Réponse à l'avis du CSRPN
Dossier de dérogation « espèces protégées »
Projet de parc photovoltaïque
Commune de Venesmes
Lieu-dit « Le Petit Pied David »

Indice	Date	Modifications	Rédacteur	Approbateur
A	09/08/2021	Version initiale	M. Sautier Ingénieure environnement	J. Baudoux Directeur de projet

Figure 1 : Structuration de l'occupation du sol entre le site du projet et le site de compensation

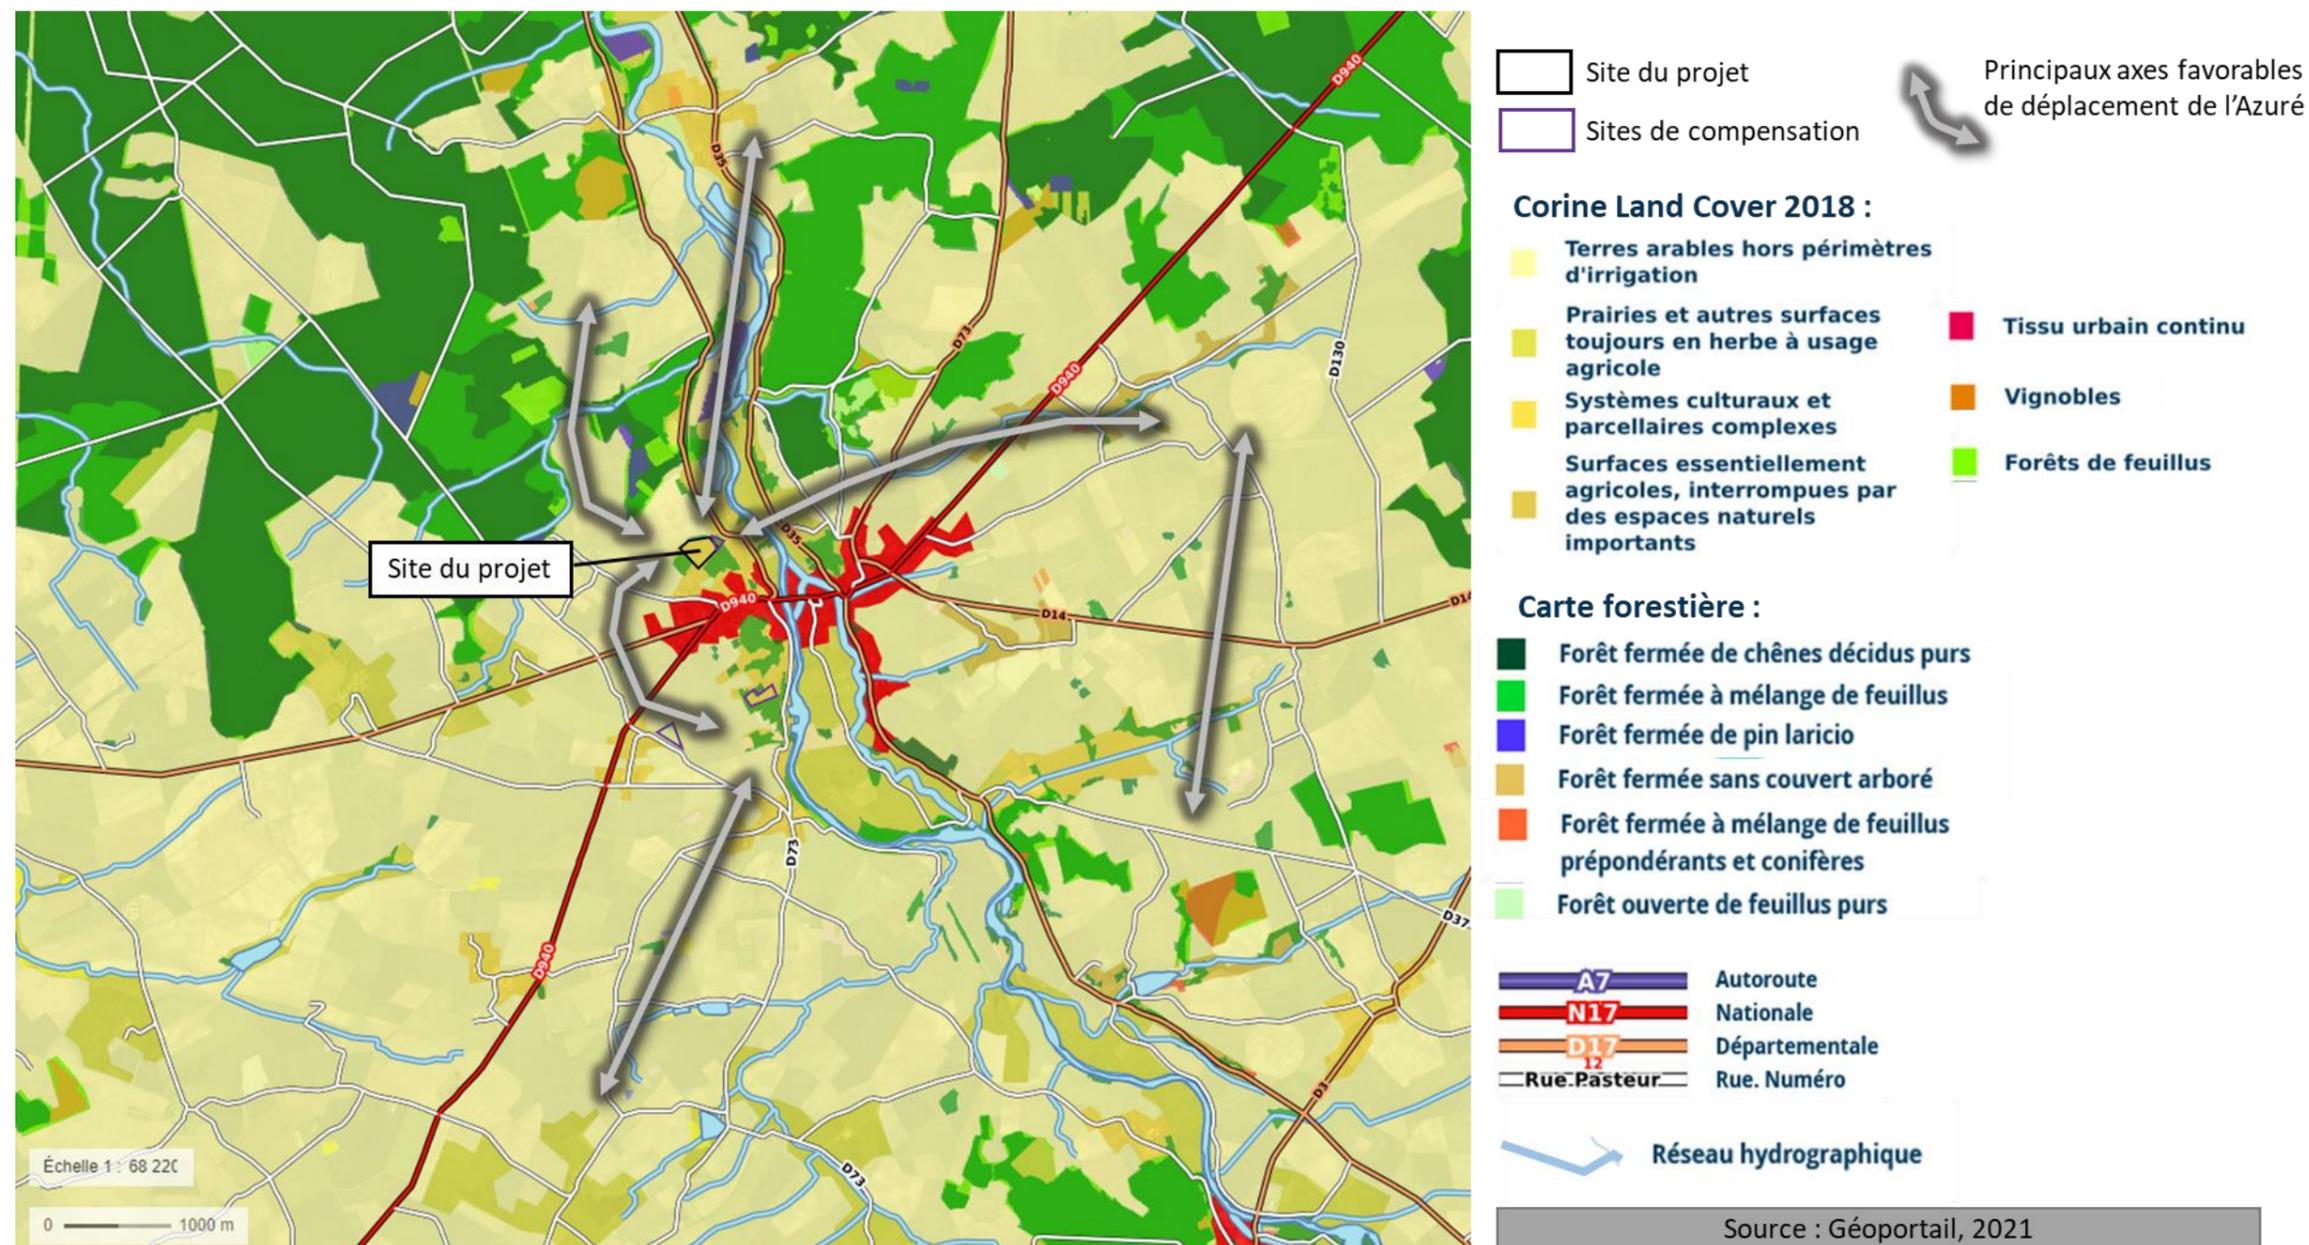
Considérant que l'analyse des impacts du projet n'a pas pris en compte le contexte écologique global du site ainsi que l'état et la dynamique de la population d'Azuré du Serpolet du secteur, qui restent encore mal connus ;

L'analyse de la structure paysagère du secteur montre que les espaces aux alentours du projet, et en particulier ceux situés entre le site du projet et les parcelles de compensation, sont majoritairement constitués de prairies et de cultures agricoles de petites tailles, encadrées de linéaires bocagers. Il n'y a pas d'élément de fragmentation notable (urbanisation, grand plan d'eau, forêt étendue). Ceci est illustré sur la carte suivante. Des terrains d'apparence similaire à ceux du projet existent dans les alentours.

La présence d'habitats favorables à l'espèce dans un rayon de quelques kilomètres autour du site étudié est donc très probable. De plus, les milieux du secteur semblent favorables aux déplacements de l'espèce.

Pour rappel, la distance entre le site du projet et les parcelles de compensation les plus éloignées est de 1,5 km.

Figure 2 : Carte de prospection des terrains susceptible d'accueillir des projets photovoltaïques au nord du territoire communal de Venesmes

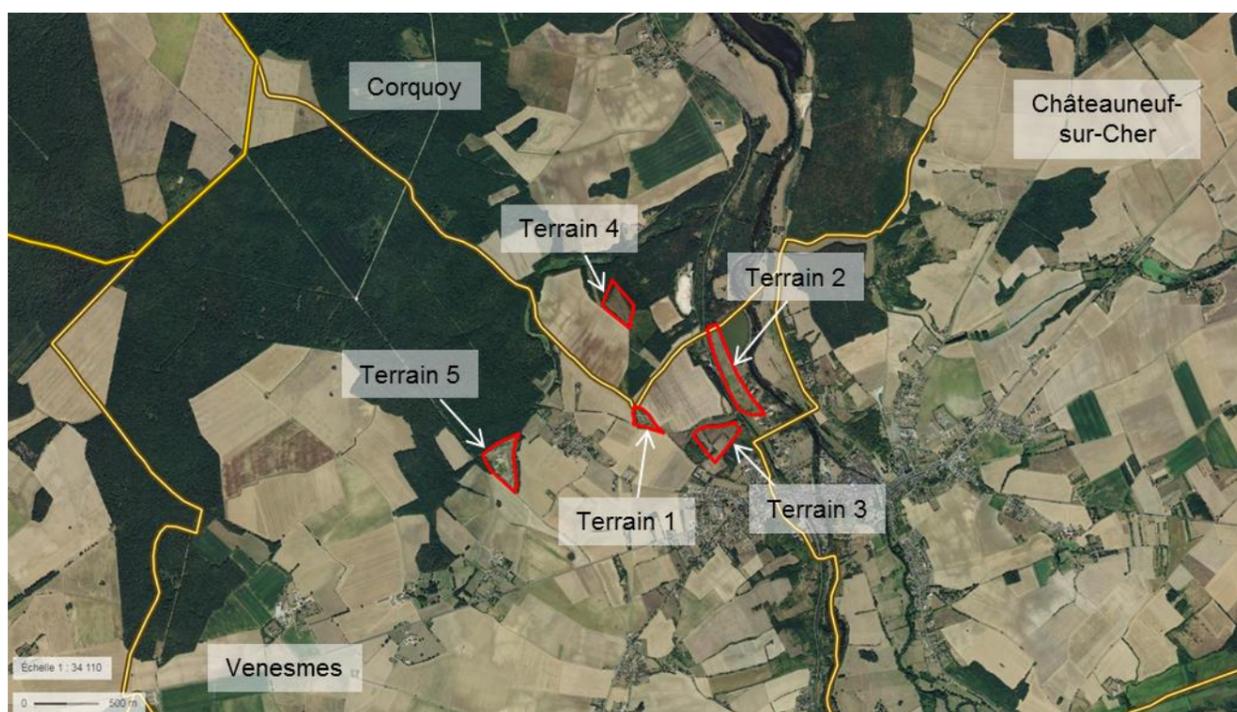
Considérant que les solutions alternatives au projet étudiées sont peu argumentées ;

Je regrettais en 2019 l'absence d'une réelle comparaison des 5 variantes présentées sur la base de critères relevant des enjeux écologiques, la plupart des variantes non retenues étant écartées pour leur incompatibilité avec les documents d'urbanisme des communes concernées. **Le présent dossier n'apporte aucun éclairage nouveau sur ce point.**

Nous apportons dans le tableau suivant des éléments complémentaires concernant les enjeux naturalistes pressentis de chacun de ces terrains, mis en perspective avec les autres critères d'éligibilité d'un site pour du développement photovoltaïque.

Outre le terrain retenu pour le présent projet (terrain 3), les autres zones pré-identifiées correspondent à des terrains non exploités par une activité humaine (agriculture par exemple) et non boisés. En conséquence, il s'agit de friches à caractère plus ou moins naturel, où la végétation spontanée se développe. Elles présentent toutes des potentialités d'accueil non négligeables pour la faune des milieux ouverts comme l'Azuré du Serpolet, et peuvent également servir de zone refuge pour les espèces inféodées aux milieux semi-ouverts, comme de nombreux passereaux nicheurs, ou les reptiles.

Figure 3 : Nouvelle emprise clôturée proposée et habitats en faveur de l'Azuré du serpolet sur la zone d'étude

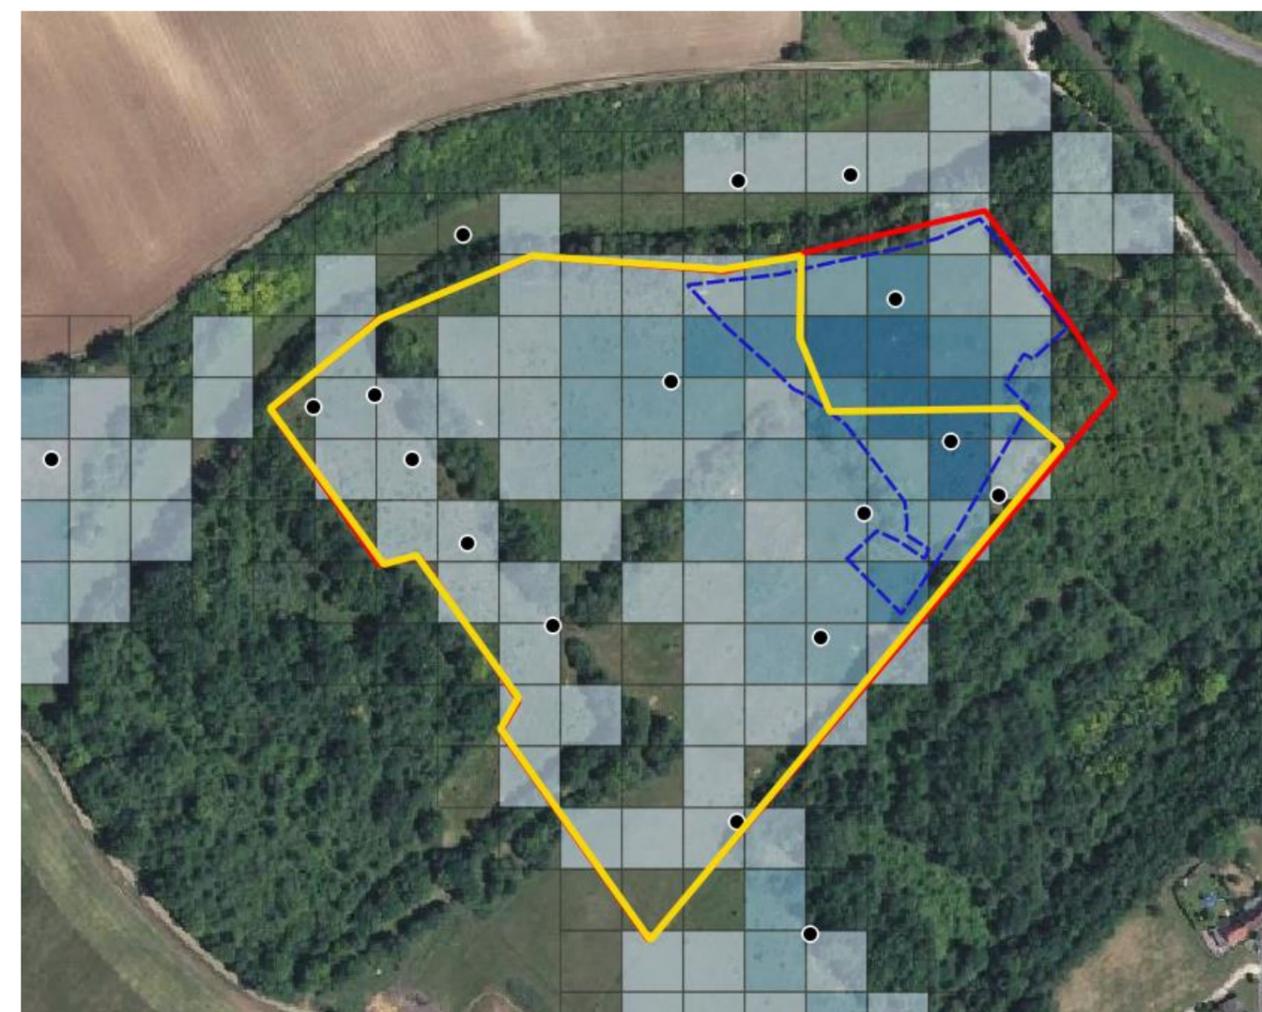
Considérant qu'un évitement, au moins partiel, de la zone de forte densité d'Origan aurait été plus pertinent que l'augmentation de l'espace inter-rangs entre les panneaux (mesure de réduction 8) pour une puissance installée identique ;

- MR8 - augmentation de l'espace inter-rang entre les panneaux (passage de 2-2,5 m à 3,5-4 m). Cette mesure paraît pertinente au premier abord puisqu'elle permet de réduire la surface d'habitat (secteurs à Origan) impactée par le battage des pieux ainsi que par l'ombre créée par les panneaux. Néanmoins, comme le souligne le CSRPN dans son avis joint au présent courrier, il pourrait être plus pertinent, quitte à réduire la puissance installée du parc, de maintenir l'écart initial et d'éviter ainsi une partie de la zone présentant la plus forte quantité d'Origan.

En réponse à l'avis émis par le CSRPN, le porteur de projet a réétudié les possibilités d'aménagement du site photovoltaïque, de manière à éviter une partie des pelouses à forte densité d'origan.

Ainsi, la CPV SUN 34 est en mesure de proposer le scénario d'implantation présenté ci-après, qui permet d'éviter environ 50% de la zone la plus favorable à l'azuré du serpolet (soit 6 105 m²).

L'emprise clôturée du parc est diminuée de 15%, passant de 5,35 ha à 4,53 ha (soit -0,82 ha). Le type de module a été actualisé (panneaux plus performants par unité de surface) et la distance inter-rangée a été resserrée à environ 3 m (de 2,7 à 3,5 m), contre 3,5 à 4 m dans le projet initial. A noter que cet espace reste plus large qu'une inter rangée optimisée au maximum (de 2 à 2,5 m), permettant de maintenir une bande ensoleillée en journée en saison printanière et estivale.

Figure 8 : Zoom parcelle ZB136

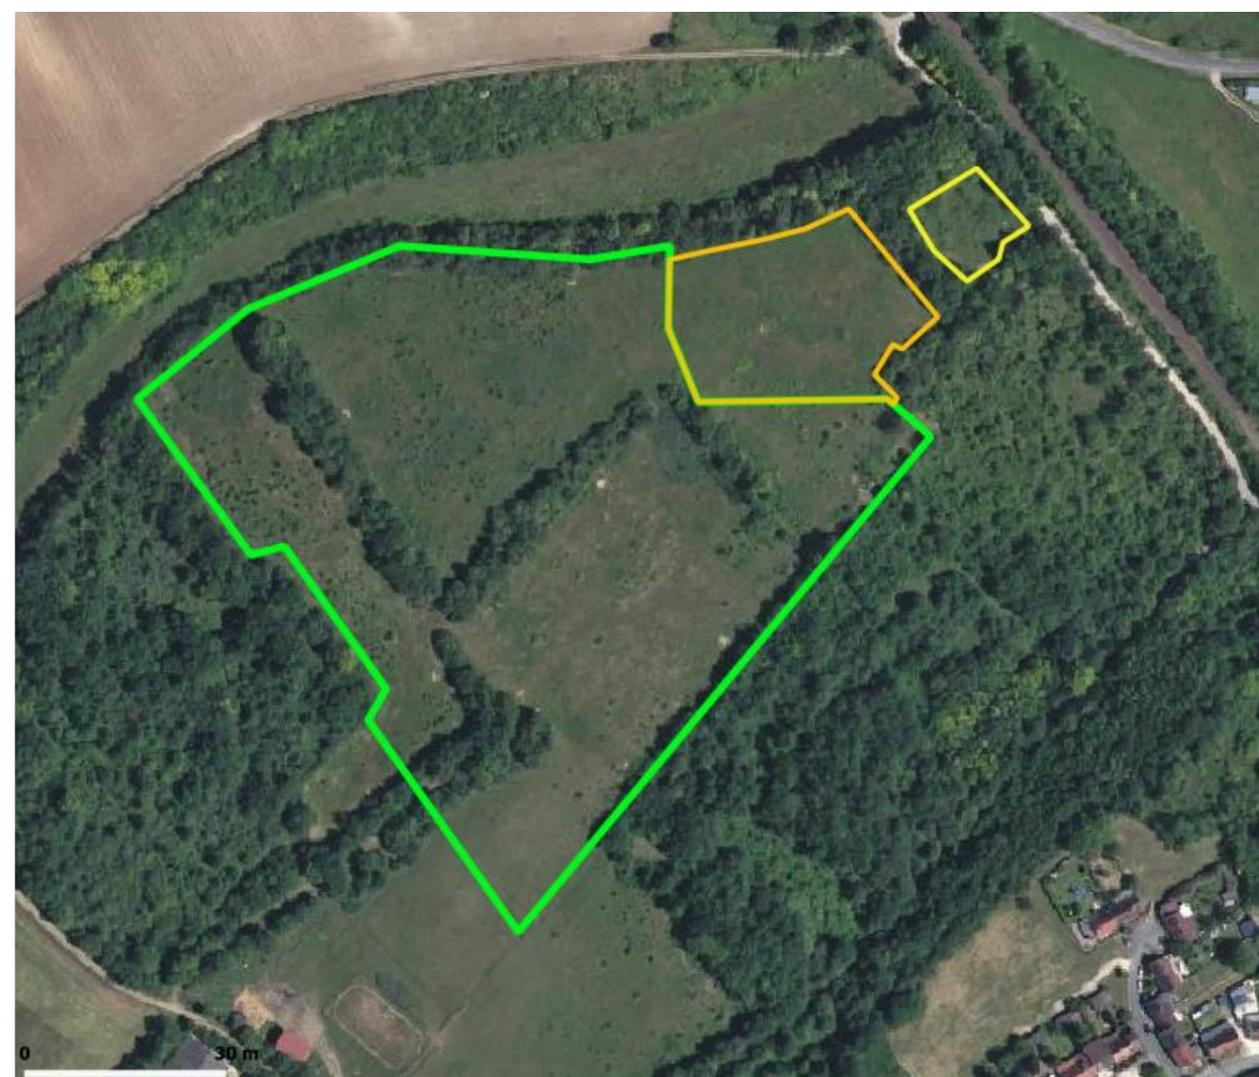
Le dossier présenté en 2019 proposait également une mesure de compensation par restauration d'une zone en cours de fermeture en continuité du site du projet (parcelle ZB136) pour une superficie de 0,1 ha. Malgré sa faible superficie, ce secteur, où quelques pieds d'Origan ont pu être observés lors de la contre-expertise, présentait l'avantage d'être situé à proximité immédiate de la principale zone à Origan, pouvant ainsi tenir un rôle de zone refuge pour le papillon, notamment pendant la période de perturbation de son habitat due aux travaux, et permettre le cas échéant une recolonisation du site du projet après la mise en place des panneaux. Le maintien de cette mesure me paraît donc important d'autant plus qu'une convention dans ce sens avait été signée entre le maître d'ouvrage et la commune de Venesmes, propriétaire, en février 2019.

- Partie nord-est de la parcelle ZB n°136 (zone initialement proposée dans la version de 2019 du dossier) : cette zone, contiguë à l'aire d'implantation du projet, représente une surface potentiellement favorable à l'Azuré du Serpolet de 0,118 ha. Cette zone est en cours de fermeture. Quelques pieds d'origan y ont toutefois été observés lors des inventaires de l'été 2020. Il est proposé la mise en place d'une convention de gestion permettant la création et le maintien d'un habitat favorable à l'Azuré du Serpolet (voir description de la mesure MC16 dans le dossier de demande de dérogation).

- Partie est de la parcelle ZB n°136, nouvellement évitée : Comme présenté dans le paragraphe précédent, l'emprise clôturée du projet a été réduite de 0,81 ha. Cette zone nouvellement évitée regroupe les principales observations d'Azuré du Serpolet et de sa plante hôte lors de l'établissement de l'état initial. La surface favorable à l'Azuré du Serpolet est estimée à 0,61 ha. Il est proposé comme mesure d'accompagnement de signer une convention de gestion pour maintenir des habitats favorables sur cette zone (voir description de la mesure MA17 dans le dossier de dérogation).
